Anmerkungen, Fragen und Einwände
im Rahmen des immissionsschutzrechtlichen Genehmigungsverfahrens
für die Errichtung und den Betrieb einer neuen KWK-Anlage
am Standort HKW-West in Karlsruhe der Stadtwerke Karlsruhe GmbH

Die Stadtwerke Karlsruhe GmbH planen am Standort des bestehenden Heizkraftwerks Karlsruhe den Neubau eines Motorenkraftwerks mit zugehörigen Nebenanlagen. Wir befürworten die Sicherstellung der Fernwärmeversorgung der Stadtwerke Karlsruhe, die durch nicht fossile Maßnahmen erreicht wird. Die Begründung für die Maßnahme: „Das Vorhaben dient der Erhöhung der Versorgungssicherheit durch flexible, gasmotorische Erzeugung sowie der Verbesserung der energetischen Resilienz des Gesamtstandortes“ macht es uns schwer, das Vorhaben in seiner Gesamtheit einfach als fossile Fortführung der Fernwärmeversorgung abzulehnen. Der Plan beinhaltet aber aus unserer Sicht schwerwiegende Grundfehler.

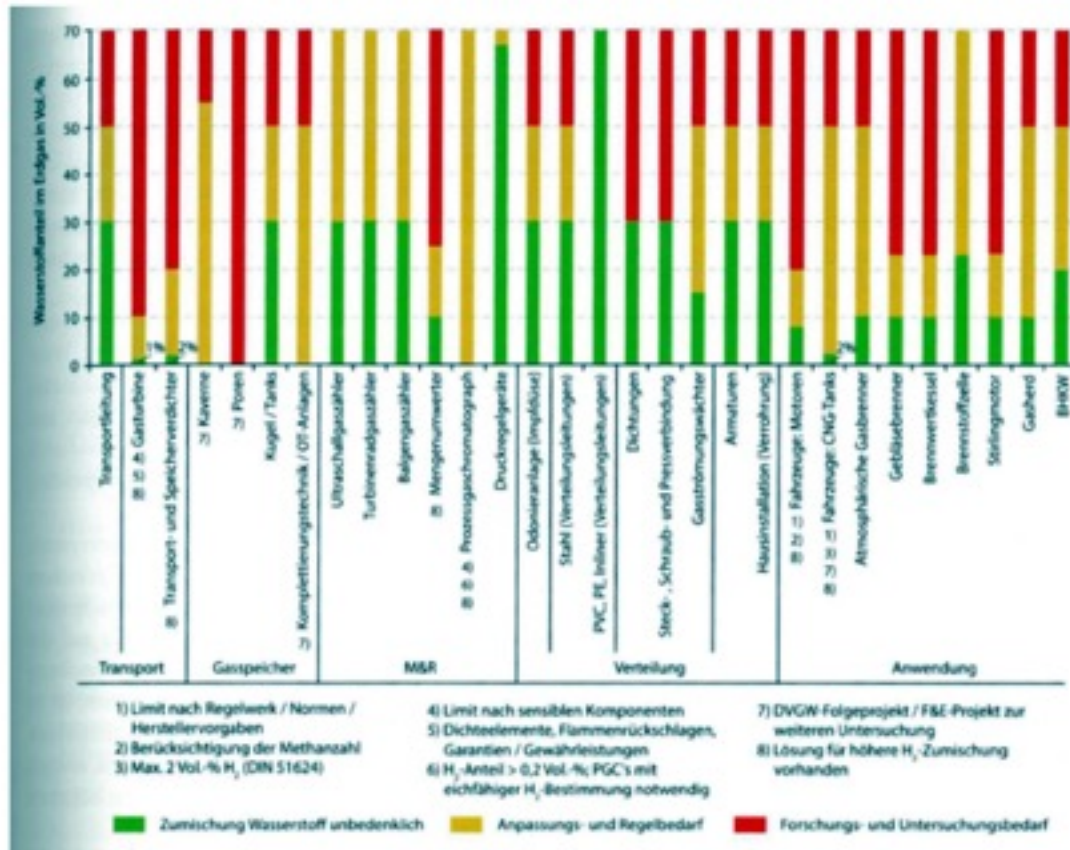
„Es bestehen noch keine Speichermöglichkeiten für die Abwärme.“ Abwärme ist 'Abfall' und muss vermieden werden. Es müssten zumindest Verdunstungskühlanlagen, die im Bestand nicht vorhanden sind, zusätzlich zu Wärmespeichern geplant werden. Warum geschieht das nicht? Es ist eine Gemischkühlung mit dem Kühlmittel Glysantin beim Zubau vorgesehen.

Ist dies auch für die Altanlagen möglich, um so den Wirkungsgrad des HKW zu erhöhen? Falls nein, warum nicht?

Abbildung 11: Kumulative Wirkungen KWK-Anlage und RDK 9 in FFH-Gebieten innerhalb des Untersuchungsradius durch Überlagerung der Berechnungsergebnisse N-Depositionen

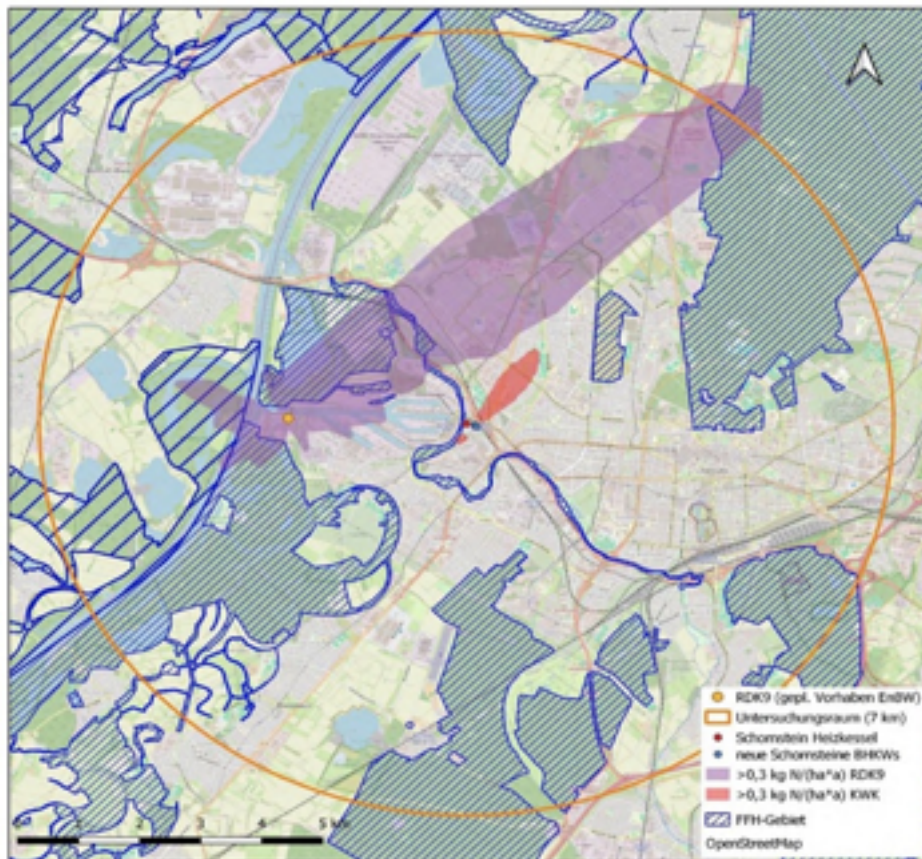
Warum fehlen auf dem Bild die Abluffahnen der Papierfabrik Maxau und die zwei MiRO-Anlagen? Sie sind doch kumulativ mitzubetrachten, wie oben dargelegt. Klar, kleinklimatisch wird durch die Maßnahme die Situation der direkten Wohnbebauung – im Vergleich zur Vorbelastung – wenig ansteigen. Irrelevant ist sie aber nicht:

Bei den BewohnerInnen von Neureut wird dies in der Gesamtschau anders gewichtet werden müssen.

Wir halten die kumulative Betrachtung als nicht umfassend und in ihren Schlussfolgerungen z. B. bei Inversionswetterlagen für falsch. Bei den Auswirkungen aller möglichen Beeinträchtigungen (Luft wie Lärm) wird das 'Sonnenbad' nicht betrachtet. Warum?
